LITTLE LUXURY – ALTERAÇÃO NO FIANCO

CI-13/02/25

VISTA SUPERIOR LITTLE LUXURY: FIANCOS DE 35MM

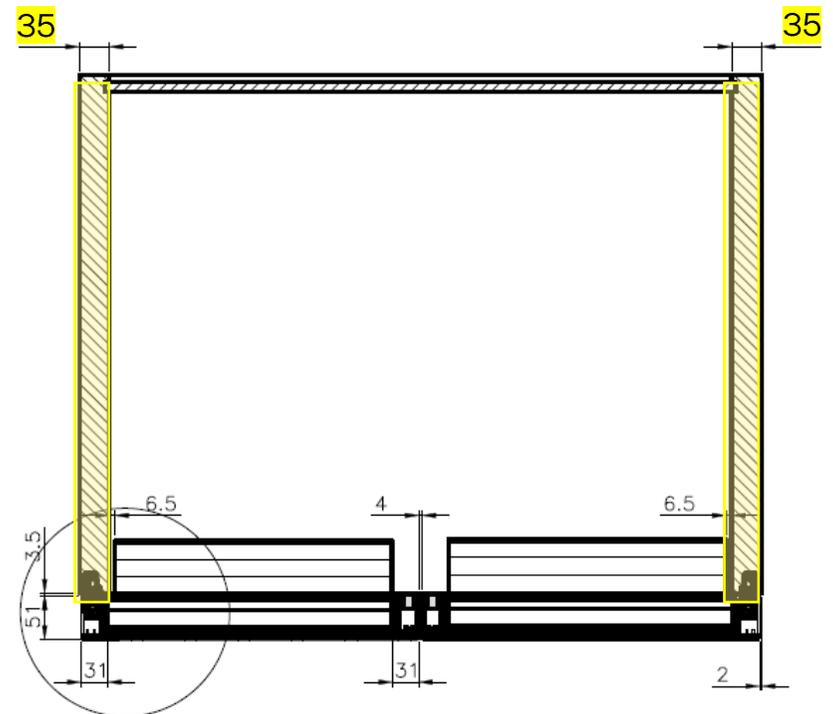
Informamos que, a partir da próxima atualização do Metron, a espessura do fianco da Little Luxury será alterada para 35mm. A porta recobrirá quase todo o fianco, deixando visível apenas 2mm dele. Por conta disso, as prateleiras da porta terão um recorte nas laterais para que não colidam com os fiancos, como se pode ver no desenho abaixo.

PRATELEIRA DA PORTA COM RECORTE NA LATERAL EXTERNA
